REGIONE TOSCANA
Giunta Regionale

Oggetto: Art. 23 D.Lgs. 152/2006, art. 63 L.R. 10/2010. Espressione del parere regionale nell'ambito del procedimento di VIA Statale e Verifica del Piano di Utilizzo Terre, ex D.P.R. 120/2017, art. 24, relativo al “Progetto S.S. 1 “Aurelia”. Variante in Comune di Massa – 1° Lotto (Canalmagro-Stazione) - Comune di Massa (MS). Proponente: ANAS S.p.A [ID: 6018].. **Errata corrige trasmissione nota**

Oggetto: Art. 23 D.Lgs. 152/2006, art. 63 L.R. 10/2010. Espressione del parere regionale nell'ambito del procedimento di VIA Statale e Verifica del Piano di Utilizzo Terre, ex D.P.R. 120/2017, art. 24, relativo al “Progetto S.S. 1 “Aurelia”. Variante in Comune di Massa – 1° Lotto (Canalmagro-Stazione) - Comune di Massa (MS). Proponente: ANAS S.p.A [ID: 6018].. **Proposta di richiesta di integrazioni e chiarimenti.**

Oggetto: Art. 23 D.Lgs. 152/2006, art. 63 L.R. 10/2010. Espressione del parere regionale nell'ambito del procedimento di VIA Statale e Verifica del Piano di Utilizzo Terre, ex D.P.R. 120/2017, art. 24, relativo al "Progetto S.S. 1 Aurelia. Variante in Comune di Massa – 1° Lotto (Canalmagro-Stazione)" - Comune di Massa (MS). Proponente: ANAS S

Figura 1: aree di studio (area “vasta” e area “di dettaglio”) indicate dal proponente nello studio meteo diffusionale. Le sorgenti lineari rappresentate sono indicate in rosso (strade preesistenti) e in verde (variante).

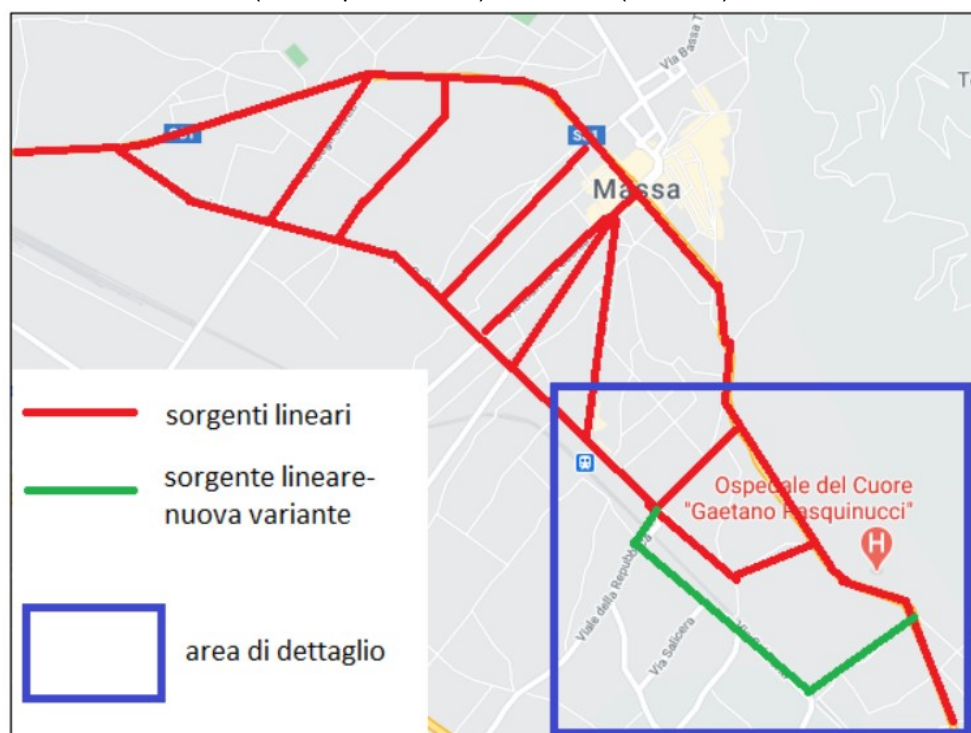
- non vengono specificate le dimensioni del dominio di calcolo su cui è stato ricostruito il quadro meteorologico utilizzato per le stime, né di quello utilizzato per le stime stesse. Nel paragrafo 6.2.1 del documento “Analisi” il proponente si limita a riferire di aver condotto le analisi anzitutto «*su un’area più vasta*» e che successivamente le simulazioni si sono incentrate «*su uno studio di dettaglio, definita area di progetto, nei pressi della Variante SS1 Aurelia*», (Figura 1). Si rileva comunque che negli elaborati grafici relativi alle curve di isolivello delle concentrazioni in atmosfera è rappresentato il dominio definito «*di dettaglio*» dal proponente.

Si osserva che la documentazione depositata dal proponente appare affetta da talune incompletezze ed elementi di opacità. In particolare, relativamente all'impostazione dello studio meteo diffusionale si rileva che:

- il proponente non indica da dove sono ricavati i dati orografici utilizzati per la rappresentazione del territorio contenuto nel dominio di calcolo, bensì si limita a menzionare di aver elaborato i dati stessi tramite il preprocessore territoriale AERMAP, configurato in modalità "elevated terrain";
- non vengono specificate con esattezza le dimensioni del dominio di calcolo su cui è stato ricostruito il quadro meteorologico utilizzato per le stime, né di quello utilizzato per le stime stesse;
- non appare chiaro in che modo ed a partire da quali dati siano stati ricavati i profili verticali indispensabili per la caratterizzazione del campo anemologico utilizzato per le stime.

- dovrà indicare da dove sono ricavati i dati orografici utilizzati per la rappresentazione del territorio contenuto nel dominio di calcolo;
- dovrà specificare con esattezza le dimensioni e il passo di cella sia del dominio di calcolo su cui è stato ricostruito il quadro meteorologico utilizzato per le stime, sia di quello utilizzato per le stime delle concentrazioni in aria ambiente;
- dovrà specificare in che modo ed a partire da quali dati siano stati ricavati i profili verticali indispensabili per la caratterizzazione del campo anemologico utilizzato per le stime;
- dovrà esplicitare in maniera chiara i calcoli effettuati per ricavare il fattore di emissione relativo al

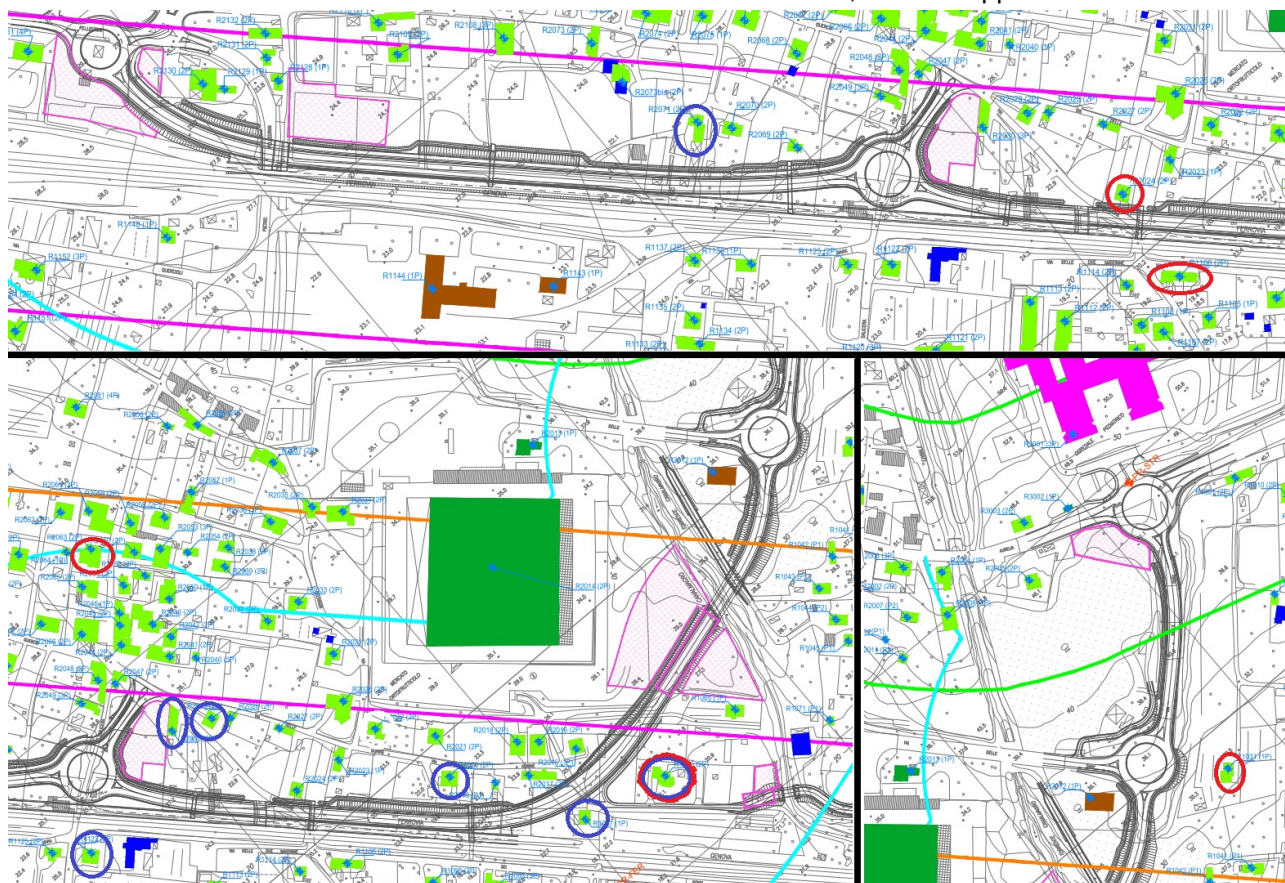
Si evidenzia poi che all'interno del dominio di calcolo vengono presi in considerazione per la simulazione relativa alla fase di esercizio sette recettori discreti posti nelle vicinanze del tracciato che tuttavia non vengono georeferenziati all'interno dello studio meteo diffusionale. E' tuttavia possibile risalire alla loro posizione esaminando gli elaborati grafici relativi all'impatto acustico 0421_T00IA35AMBPL01B e 0422_T00IA35AMBPL02B, dato che i sette recettori "discreti" risultano un sottoinsieme degli oltre 300 recettori utilizzati per lo studio acustico.

Come è possibile desumere dalla Figura 2, nelle vicinanze del tracciato previsto, sono in realtà presenti un numero molto più elevato di recettori su cui è certamente probabile che le emissioni da traffico abbiano una qualche influenza, e occorre rilevare che il proponente non esplicita in alcun modo il criterio utilizzato per scegliere quelli che ha scelto e su cui ha effettuato le stime.

- risollevarlo generato dal transito dei mezzi pesanti su strade non asfaltate (fase di cantiere);
- dovrà effettuare le stime di concentrazione di inquinanti in aria ambiente presso tutti i recettori posti nelle vicinanze (100 m o meno) del nuovo tracciato stradale, o comunque su un numero sufficientemente rappresentativo di questi; in questo secondo caso, dovrà essere esplicitare con chiarezza il criterio utilizzato per la scelta dei recettori su cui effettuare le stime;
